INFORME FINAL DE EVALUACIÓN N° 430-2021-MINEM- DGAAH/DEAH

Asunto : Informe Final de Evaluación del "*Plan de Rehabilitación del Sitio Impactado S0112 (Sitio 35)*" presentado por PROFONANPE

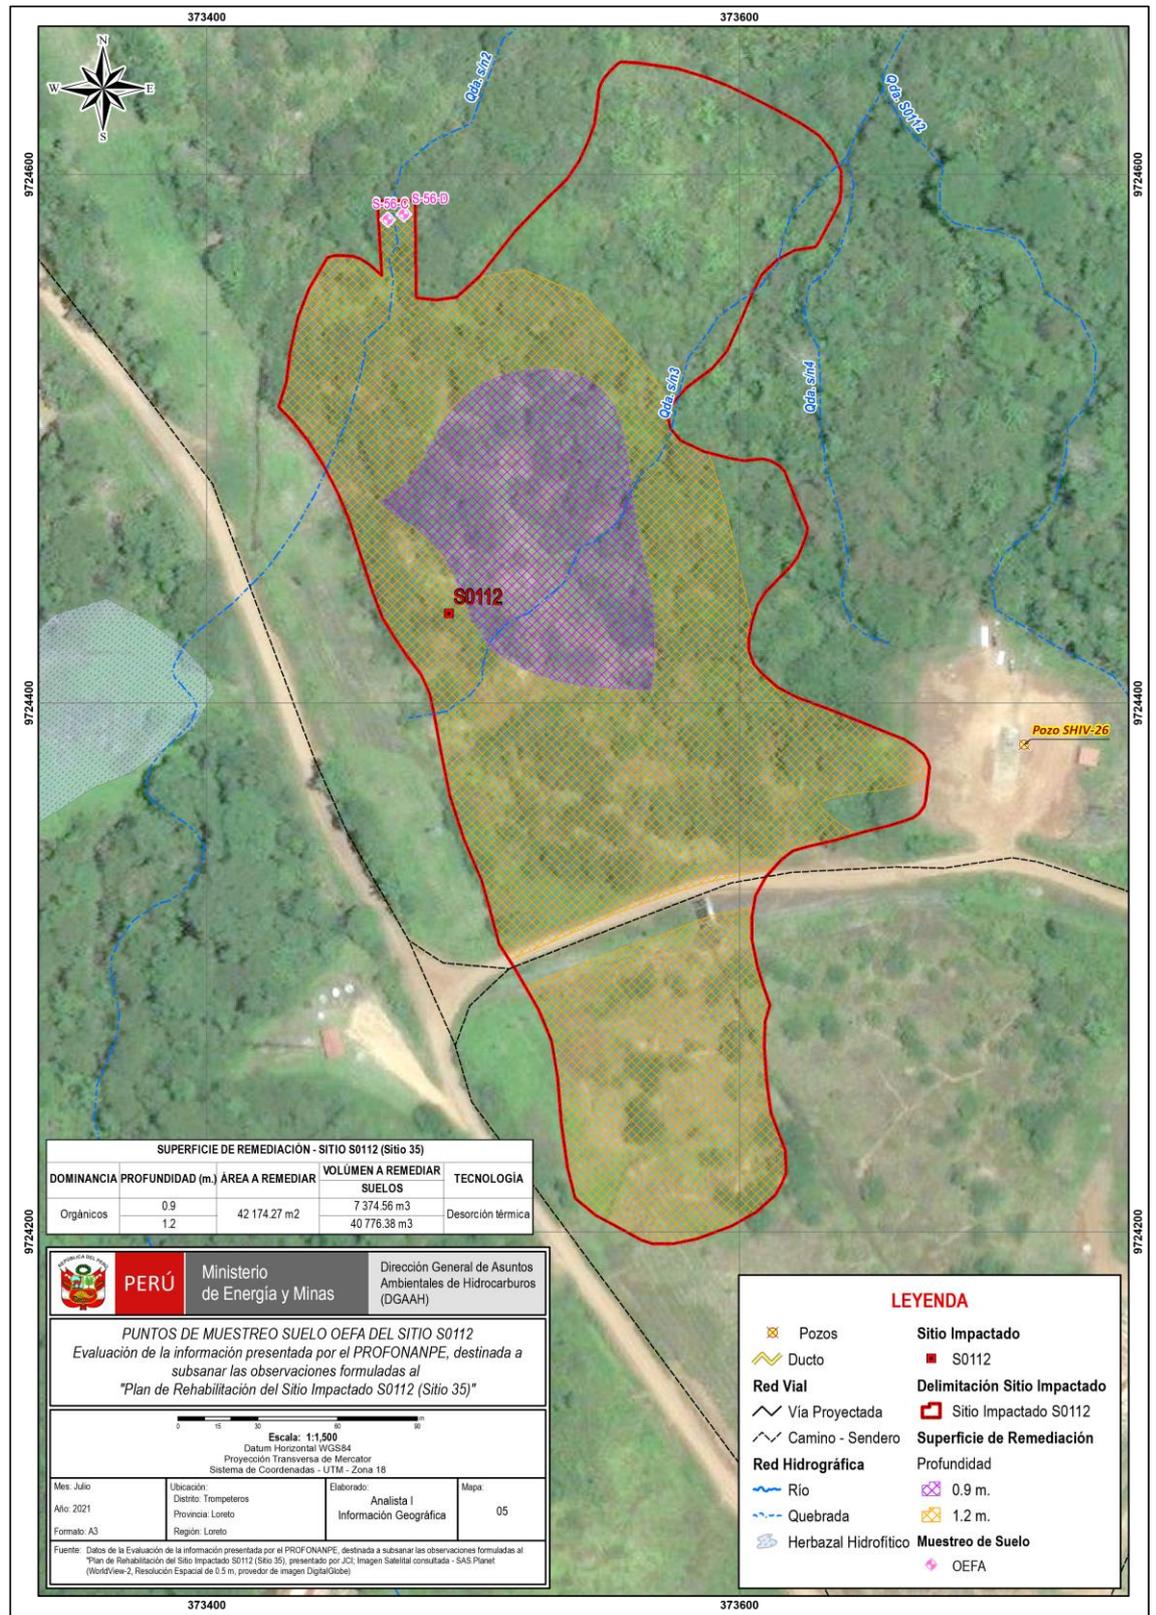
De la revisión de la información presentada en los Folios 69 al 72 de la Información Complementaria N° 1 (Escrito N° 3161377), se advierte lo siguiente:

- (i) En relación a los puntos de muestreo de la época húmeda que presentaron excedencias ("*S0112-S017*", "*S0112-S018*" y "*S0112-S019*"), se señaló que los niveles de remediación objetivo en el Sitio S0112 será el ECA para Suelo, Uso Agrícola (D.S. N° 011-2017-MINAM); por lo que no correspondería incluir dichos puntos de muestreo, debido a que la suma de las tres fracciones de hidrocarburos de los referidos puntos de muestreo es menor a los niveles de remediación propuestos para el Sitio S0112.
- (ii) En los Folios 69 al 71 de la Información Complementaria N° 1 (Escrito N° 3161377), se indicó que los puntos "*S-56C*" y "*S-56D*" de OEFA han sido incluidos dentro del área de remediación del Sitio S0112, tal como aprecia en la Figura 5-Ob-42a – "Representación espacial de áreas a remediar según profundidad" (Folio 155 de la Información Complementaria N° 1 [Escrito N° 3161377]).
